【本文 4. 解体の対象となる施設及びその解体の方法】

【本文 5. 核燃料物質の管理及び譲渡し】

放射性固体廃棄物の焼却減容の基本フロー図

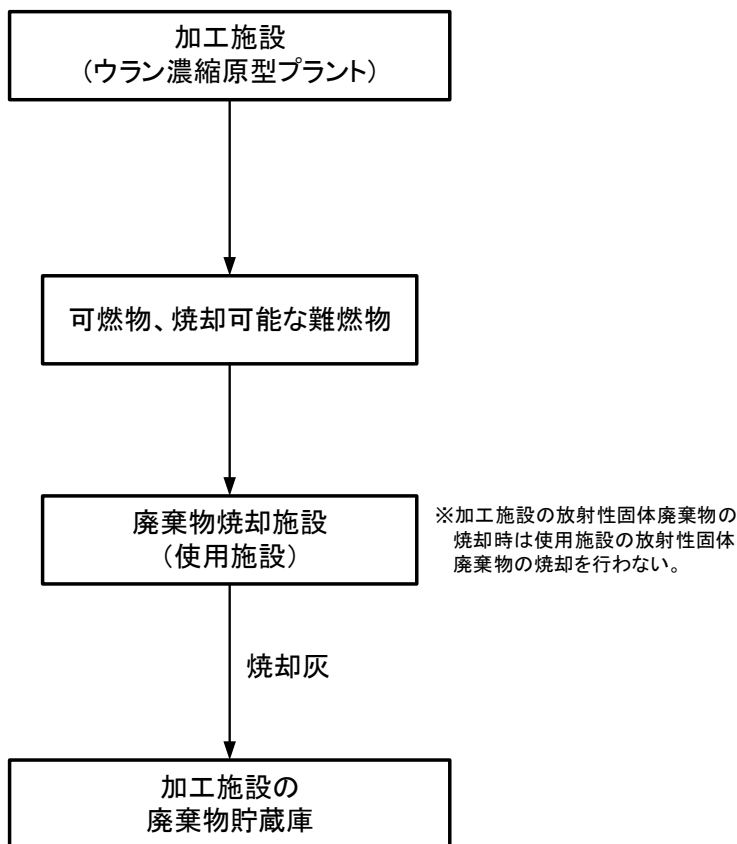
加工施設の放射性固体廃棄物を使用施設の設備で減容焼却することで、加工施設の廃棄物が加工施設以外の施設に行かないことを確認するために、焼却減容に係るフロー図を追加すること。

加工施設の放射性固体廃棄物を使用施設の設備で減容焼却することについては、以下のとおり管理している。

- ・ 現許可において、可燃性及び難燃性の固体廃棄物は、センターの廃棄物焼却施設（核燃料物質の使用に係る施設）で焼却減容することとしている。
- ・ 加工施設保安規定において、放射性固体廃棄物をセンターの使用施設の廃棄物焼却施設で焼却減容することを規定している。
- ・ 使用施設保安規定においては、加工施設から発生した放射性廃棄物の焼却は、使用施設等から発生した廃棄物と区別すること、加工施設の放射性廃棄物を焼却処理して発生した焼却灰は核燃料物質加工施設の廃棄物貯蔵庫で保管する。

放射性固体廃棄物の焼却減容の基本フロー図を以下に示す。

なお、センターの QMS 文書においても加工施設の放射性固体廃棄物の焼却時は使用施設の放射性固体廃棄物の焼却を行わないことを明確にしている。

廃止措置の全体工程

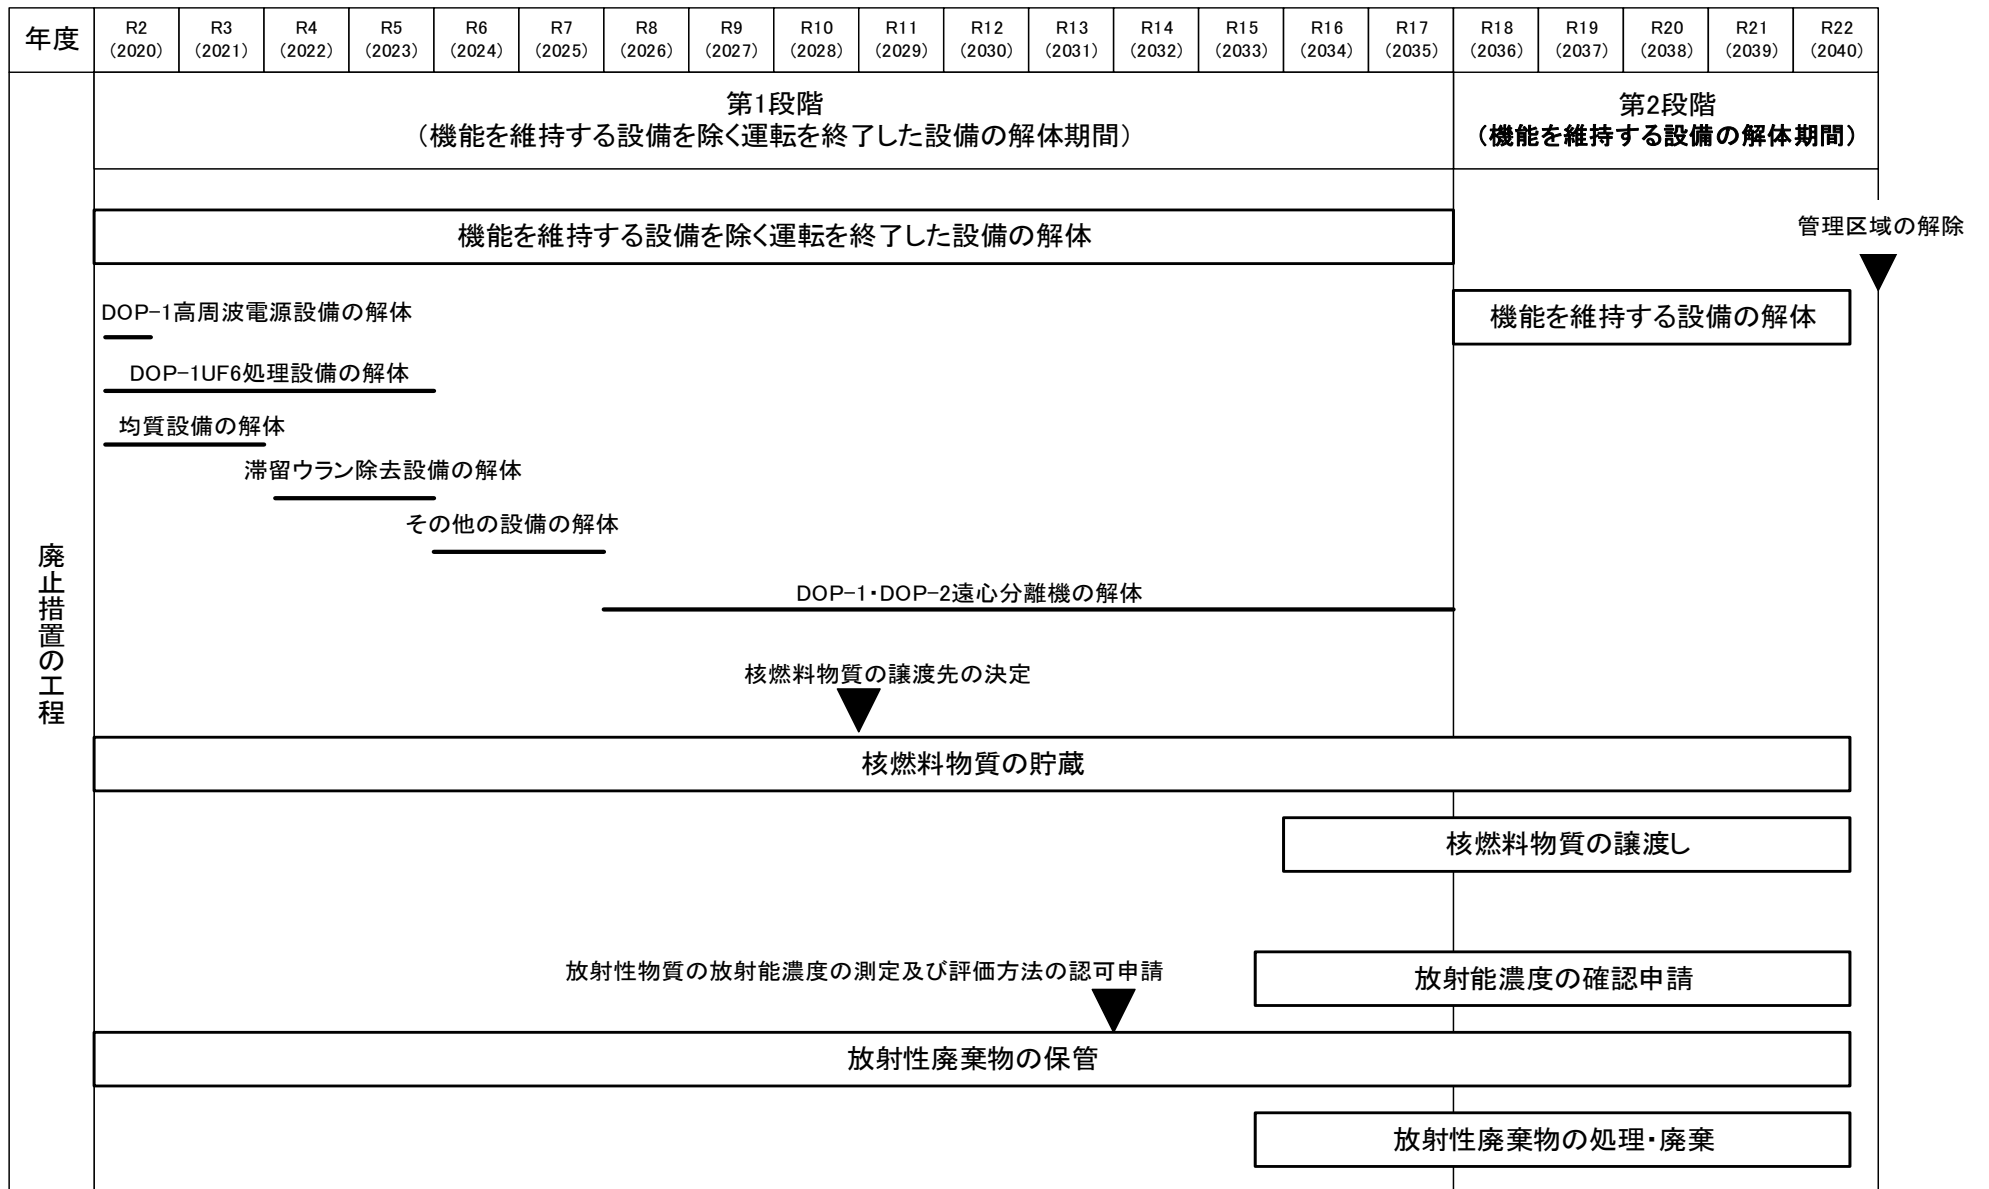
廃止措置計画が認可されている他施設の廃止措置工程表を参考に、以下の事項を検討すること。

- ・次段階へ移行するための要件を明確にすること。
- ・廃止措置の進捗状況を把握するために廃止措置工程を詳細にすること。

- ・次段階へ移行するための要件を明確にすることについては、**No. 1**のコメント対応に示す。
- ・廃止措置の全体工程については、既に廃止措置計画の認可を受けている新型転換炉原型炉施設（ふげん）の全体工程を参考に以下の工程に変更することを考えている。

- ・設備の解体には汚染状況調査を含む。
- ・廃止措置工程の終了時期以外の年度展開については、厳密なものではなく、本図に記載した工事の順序を遵守して工事を実施していく。

鏡野町が公開している「洪水・土砂ハザードマップ 上齋原地域」を引用し、本施設の位置を追記
 本施設周辺の土砂災害警戒区域等

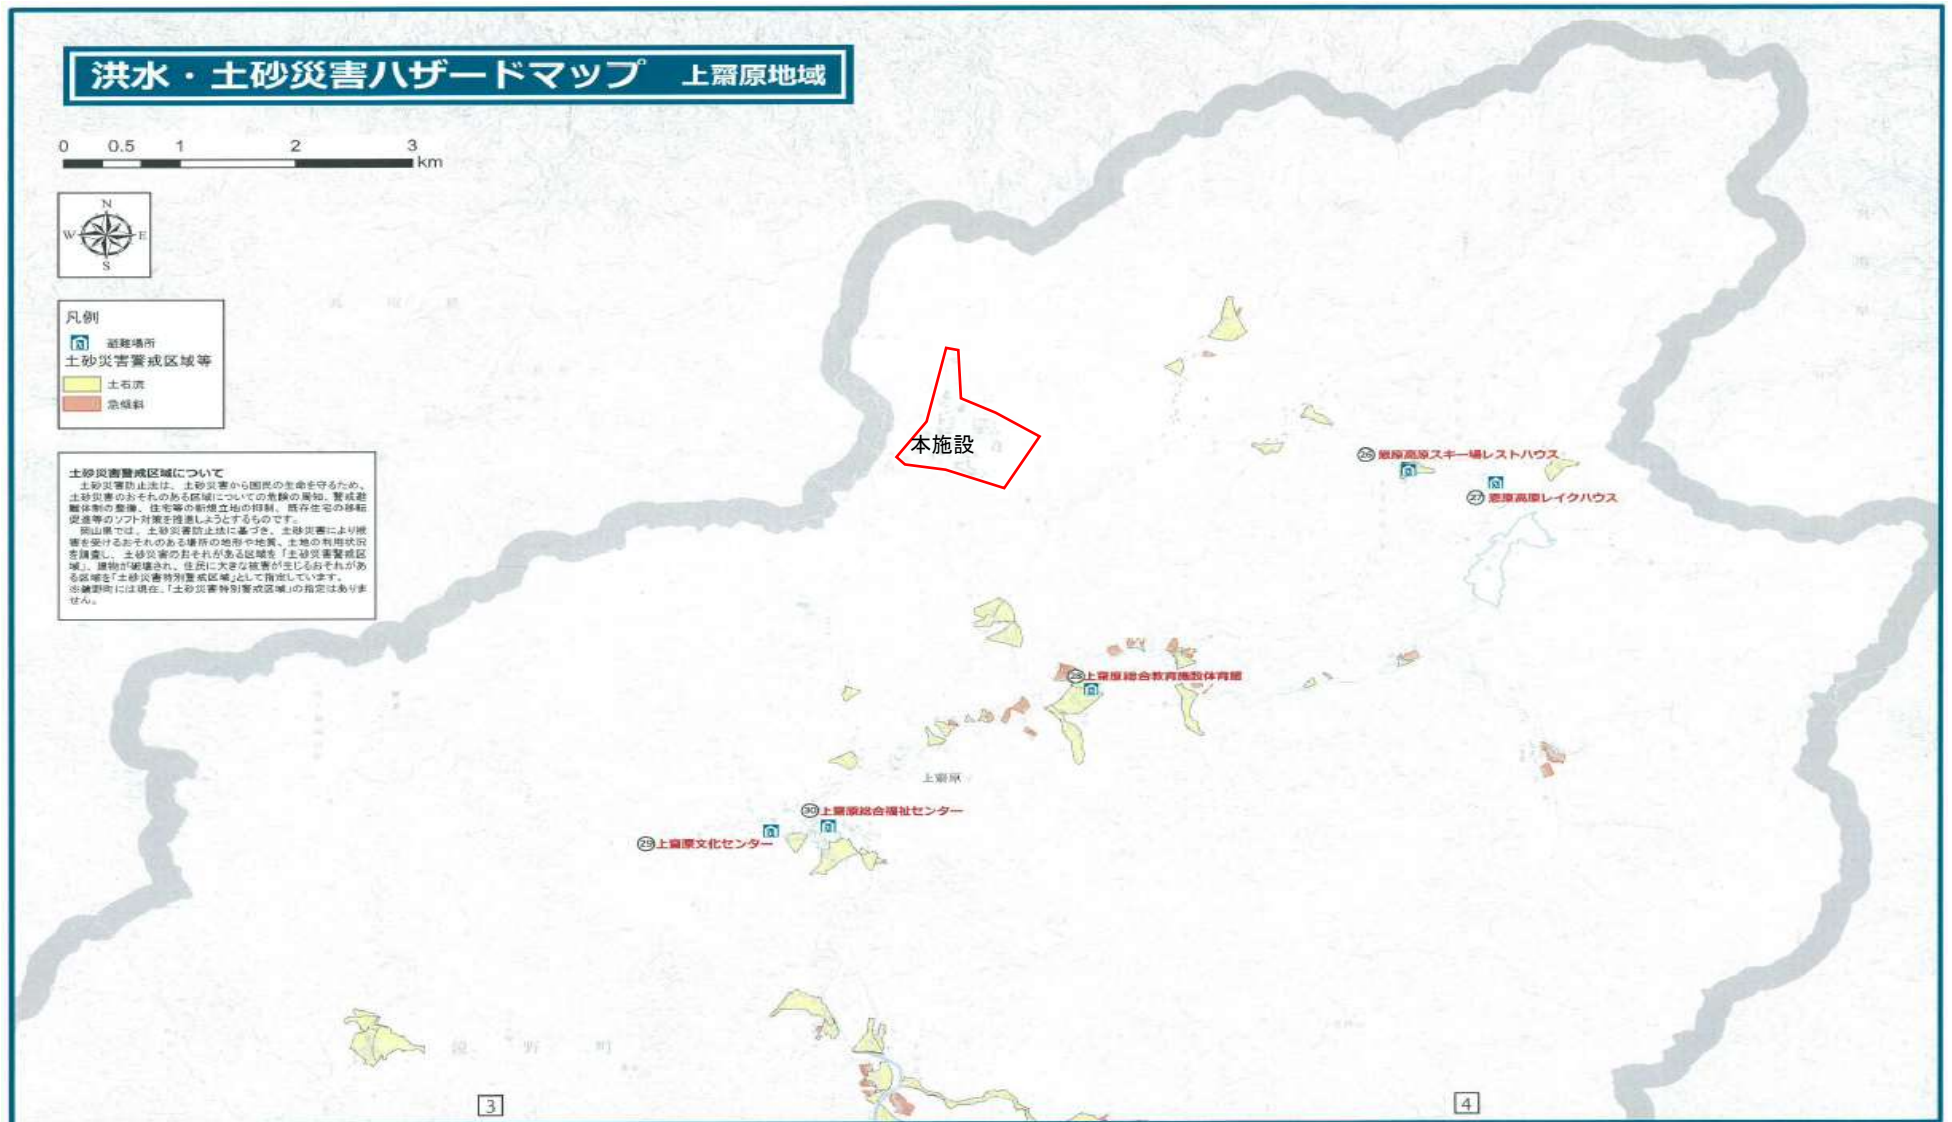
水害の評価については、大河川が存在しないことをもって洪水の水害の危険性がないとなっているが、昨今の集中豪雨を踏まえると、大河川が存在しないということをもって洪水による水害の危険性はないとは言えないため、雨、土砂災害の想定を考慮し水害評価を再考すること。

- ・鏡野町が公開している洪水・土砂災害ハザードマップ（上齋原地域）（令和元年 10 月 8 日アクセス）において、人形峠センターは土砂災害警戒区域等に該当しない。
- ・なお、国交省が公開している基礎調査（土砂災害警戒区域）の完了予定年度によると、岡山県内の土砂災害警戒区域等の基礎調査が、令和元年度には終了する予定であるため、その調査結果を踏まえて対応の要否を検討することを考えている。
